Projet de parc éolien Guégon CARANLOUP

Communes de Guégon, Guéhenno et Buléon, département du Morbihan (56)

Mémoire en réponse à l'avis de l'autorité environnementale du
25/08/2025

Figure 2 : Caractéristiques techniques du parc éolien de Guégon Caranloup (source : DREAL d'après dossier)

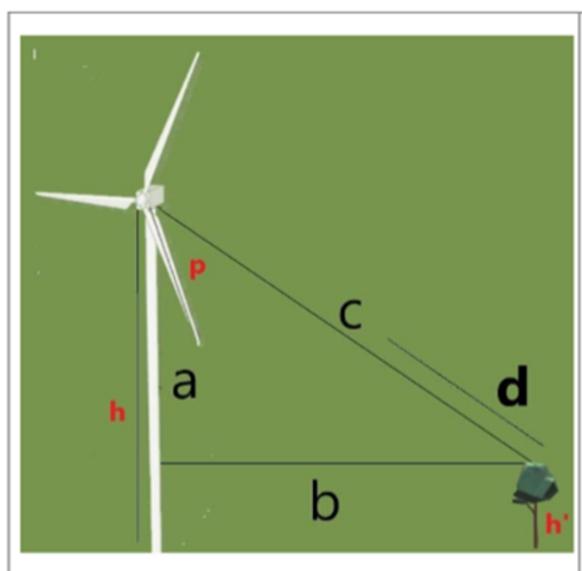
Cependant, la figure 2 de l'avis MRAe intitulée : "Figure 2 : Caractéristiques techniques du parc éolien de GUEGON CARANLOUP (source : DREAL d'après dossier)" **appelle de nombreux commentaires de la part du pétitionnaire qui relève qu'une mauvaise interprétation de certaines valeurs a pu induire des erreurs d'appréciation de la part de la MRAe.**

Le dossier, en occultant la proximité réelle des pales avec les structures paysagères (voir figure 2), minimise l'incidence des éoliennes sur la plupart des espèces volantes. Il est à noter que ces points d'alerte étaient déjà relevés dans la contribution du service environnement de la direction départementale des territoires et de la mer du Morbihan (DDTM 56) en mai 2022, le porteur de projet n'ayant en réponse ni privilégié l'évitement, ni réduit les incidences du projet, ni envisagé une compensation des impacts résiduels évoqués, considérés par l'Ae comme notables..

haie la plus proche issue du dossier)	(103 m)	(64 m)	(75 m)	"bout de pale - cime des arbres" peut être de 27m sauf à ce que la haie soit au pied de la machine.
---------------------------------------	---------	--------	--------	---

Le pétitionnaire a apporté des éléments de réponse sur le sujet de la proximité des pales avec les structures paysagères au paragraphe 1.1 du présent document et corrigé les valeurs présentées dans l'avis de la MRAe.

L'évolution du gabarit des éoliennes et des connaissances sur les chiroptères ont amenées à une analyse des distances d'implantation vis-à-vis des structures arbustives non plus en distance « brute » mais en distance "bout de pale - cime des arbres". En ce sens, l'avis de la DDTM ne portait pas d'alerte mais portait sur la présentation des distances "bout de pale - cime des arbres". **Les éoliennes de Caranloup se situent toutes à au moins 50m des haies/lisières que ce soit une distance mesurée au mat ou en bout de pale.**

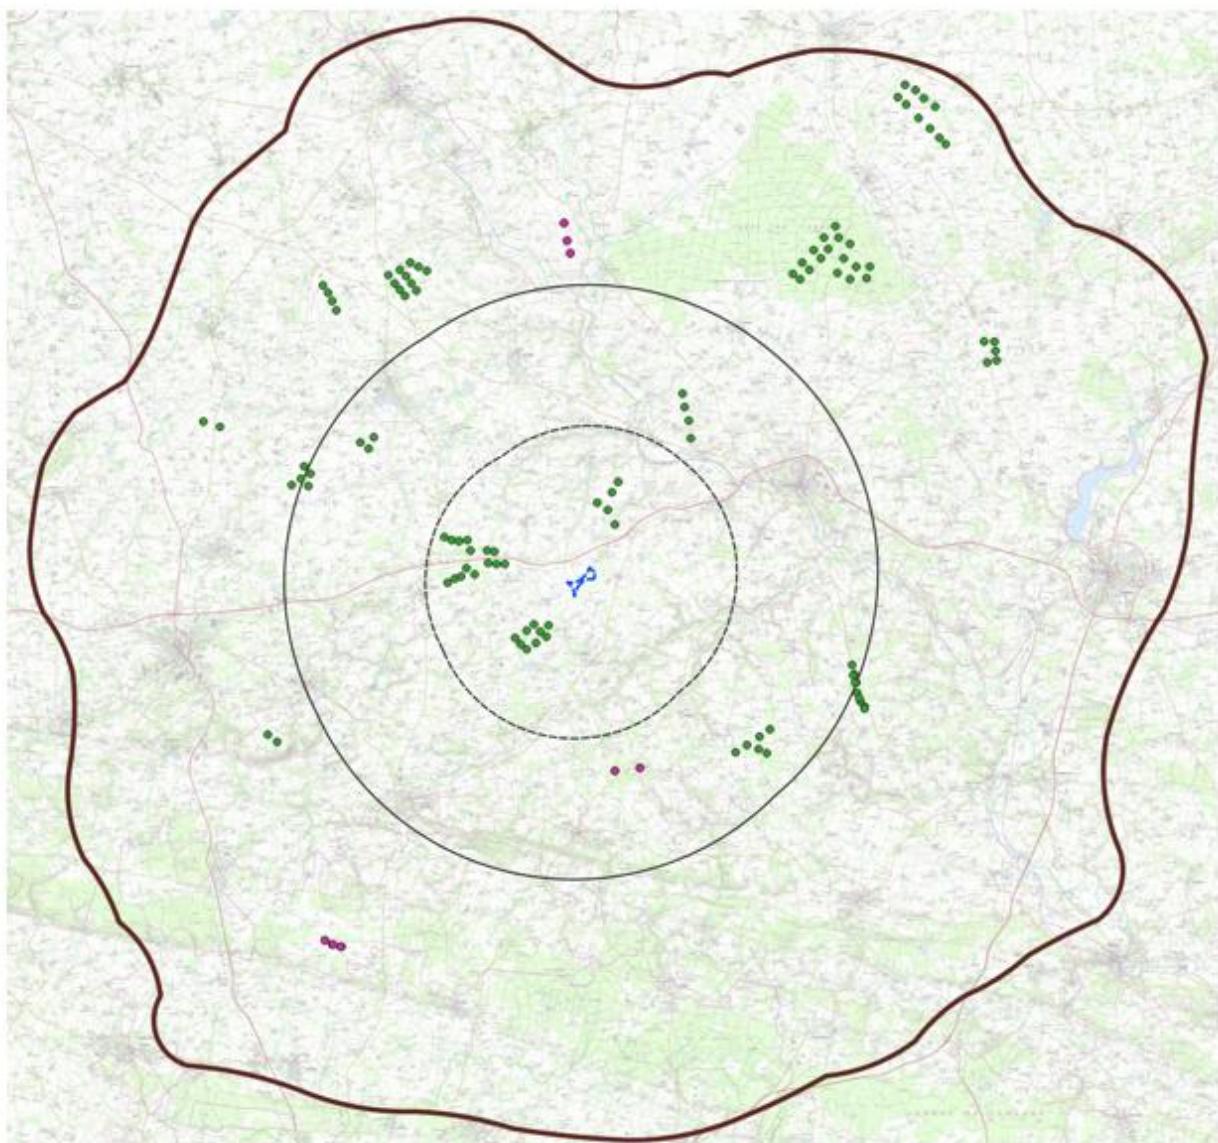
Si la MRAe relève que “*trente-trois hameaux sont recensés à moins de 1km de la ZIP*” elle relève aussi que le projet s’inscrit dans “*un territoire rural faiblement peuplé.*” Ainsi suivant l’implantation retenue, 13 hameaux sont situés à moins de 1km d’une des éoliennes de CARANLOUP.

En réalité, deux hameaux ont une sensibilité forte : le hameau de Kerbon composé de 4 maisons et de hangars agricoles et le hameau de l'Angle composé de 3 maisons et de hangars agricoles

Le hameau de Saint-Anne, composé d'environ 25 maisons et de hangars agricoles a quant à lui une sensibilité faible à forte. L'incidence sur les habitations de la rue principale et du côté Ouest est faible, seule l'incidence sur les maisons à l'Est du hameau est forte. Dans cette partie, seules 3 d'entre elles ont des vues orientées en direction du parc éolien (cf. flèches orange dans l'illustration, ci-dessous) :

Figure 2 - Extrait du SCOT du Pays de Ploërmel et localisation du projet - vue rapprochée
Page 18 sur 50

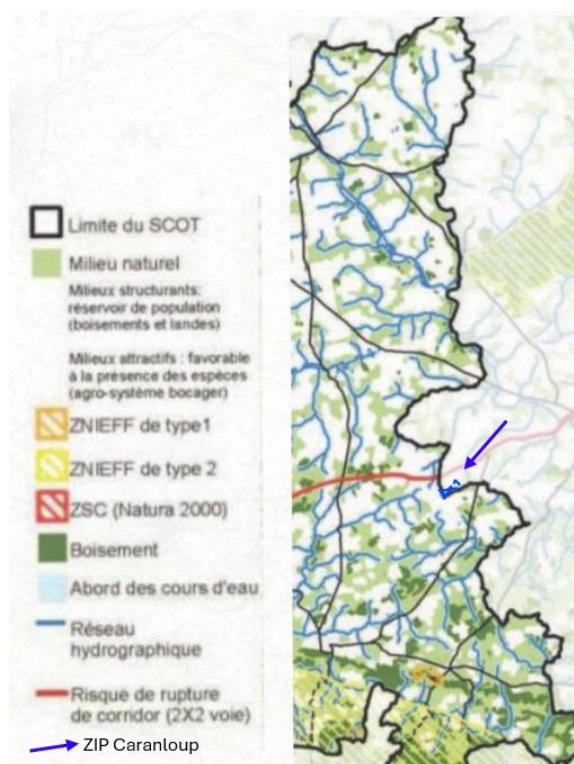
La MRAe suggère : *Les continuités écologiques locales sont identifiées à l'aide de cartes issues du schéma régional de cohérence écologique et du SCoT du pays de Ploërmel, mais l'implantation du projet à cheval sur plusieurs territoires nécessite de compléter l'analyse par la carte issue du SCoT du pays de Pontivy (communes de Buléon et Guéhenno).*

Par définition, les continuités écologiques ne s'arrêtent pas aux frontières d'un document d'urbanisme.

Par ailleurs, dans le SCOT du pays de Ploërmel Cœur de Bretagne – Etat initial de l’environnement toujours en vigueur, les SCOTs voisins sont présentés, et valident l’absence de perturbation des continuités écologiques locales avec le projet de CARANLOUP, comme présenté sur la carte ci-dessous :

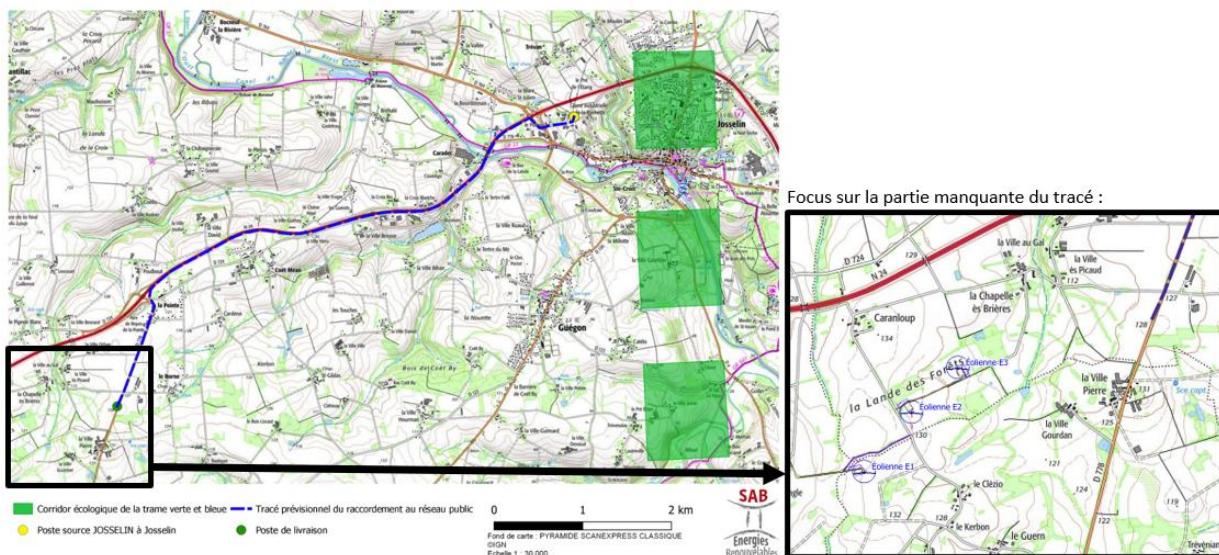
La présentation du projet reste confuse concernant le raccordement électrique externe, du fait d'une erreur sur l'emplacement du poste de livraison : Les figures 147 et 167 ne présentent pas le même emplacement prévu pour le poste de livraison du parc éolien.

Ainsi, le tracé de raccordement externe n'est pas connu. **En effet ce n'est pas le pétitionnaire mais les gestionnaires du réseau d'électricité qui définissent la solution technique du raccordement optimale (poste source et tracé). Ils sont les seuls organismes habilités à décider d'un tracé de raccordement électrique et en sont entièrement responsables (choix techniques et réalisation des travaux).**

La localisation du poste de livraison du parc éolien projeté est sur la parcelle ZH36 sur la commune de Buléon. Il apparaît sur les plans et ensemble des cartes de l'étude d'impact. La MRAE souligne en 1.1 que le poste de livraison est *implanté au plus près de la voirie et de l'éolienne E1.*
